Technická studie

**II/240 a II/101, přeložka silnic v úseku
D7 - D8, I. etapa - D7 MÚK Středokluky -
Obchvat Kralup nad Vltavou, akt. TES**

C - Dokladová část

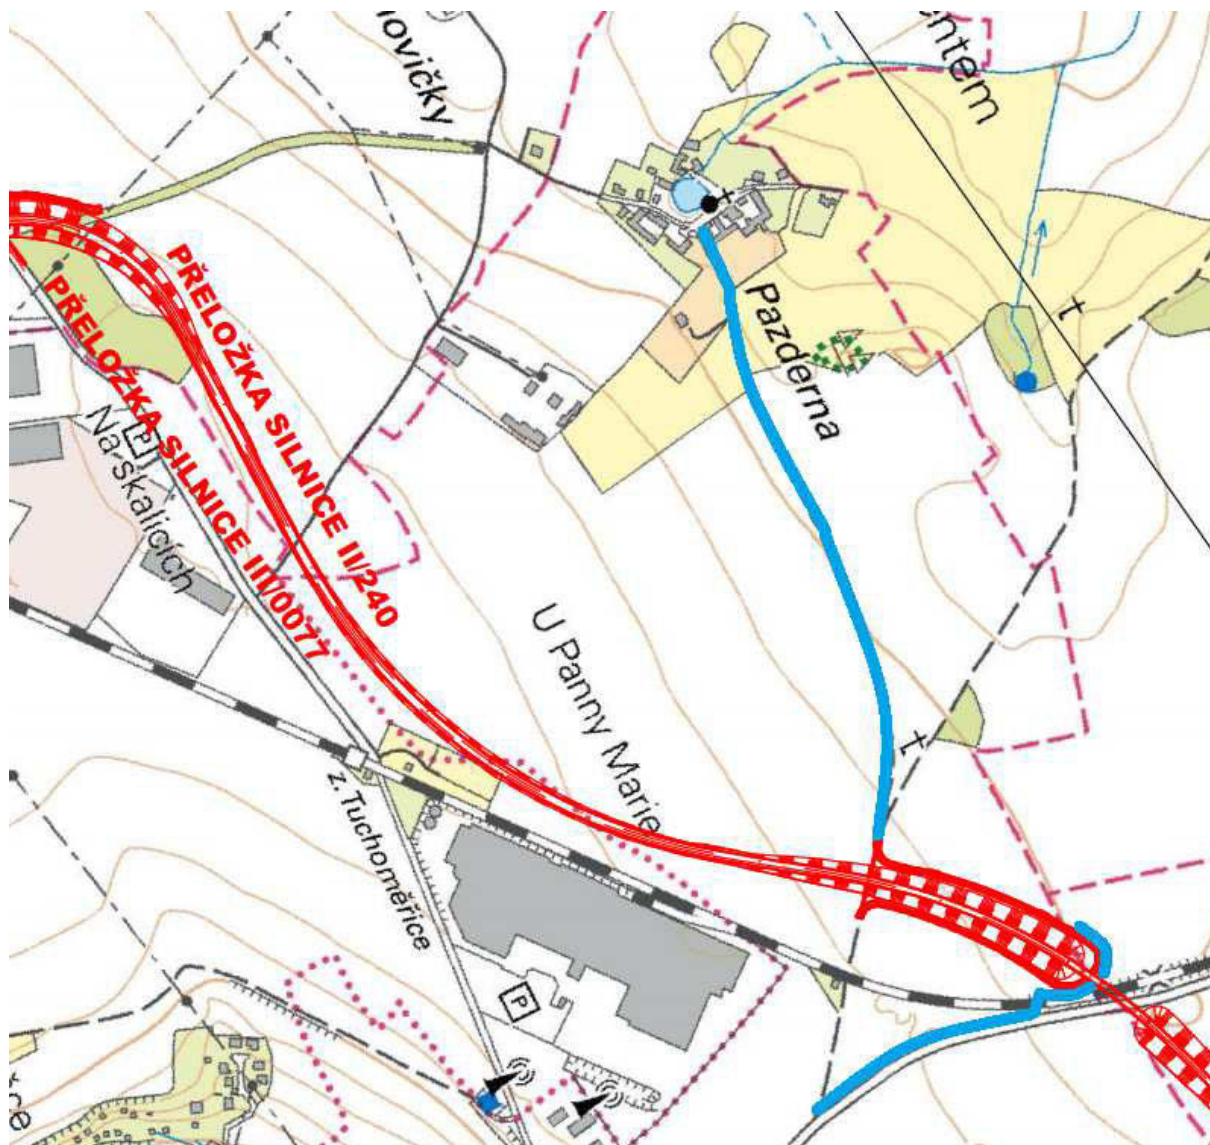
k zaslanému řešení vedení silnice II/240 posíláme vyjádření (připomínku) týkající se spojení s Pazdernou, která je součástí obce.
